改善箇所説明図

基準不適合発生箇所

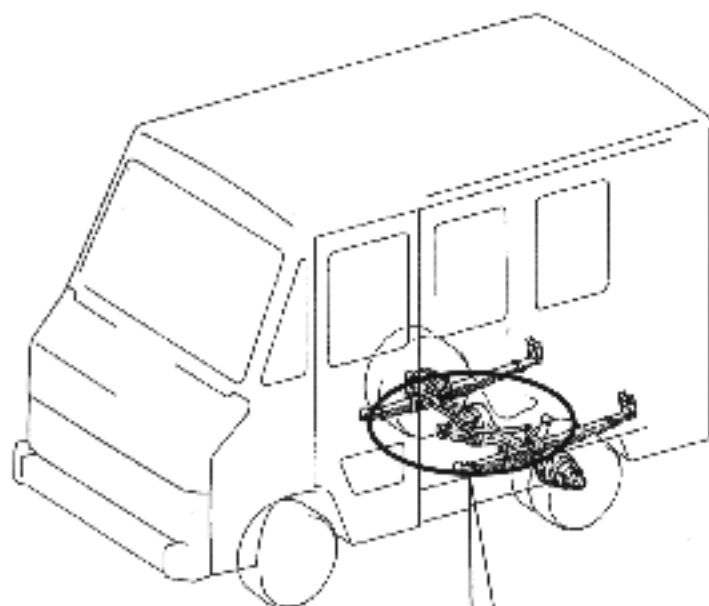
スタビライザブラケットの強度が不足しているため、山間部の屈曲路走行等を頻繁に繰り返すとブラケットに亀裂が生じるものがあり、最悪の場合、当該ブラケットが破損するとともに後輪ブレーキパイプを損傷し、制動力が低下するおそれがある。

改善の内容

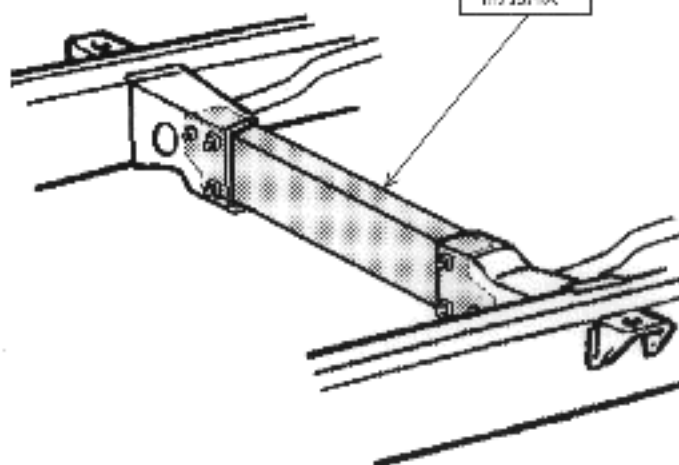
全車両、左右のブラケットを連結する補強板を取り付ける。
なお、ブラケットに亀裂が認められるものは補修溶接する。

補強板
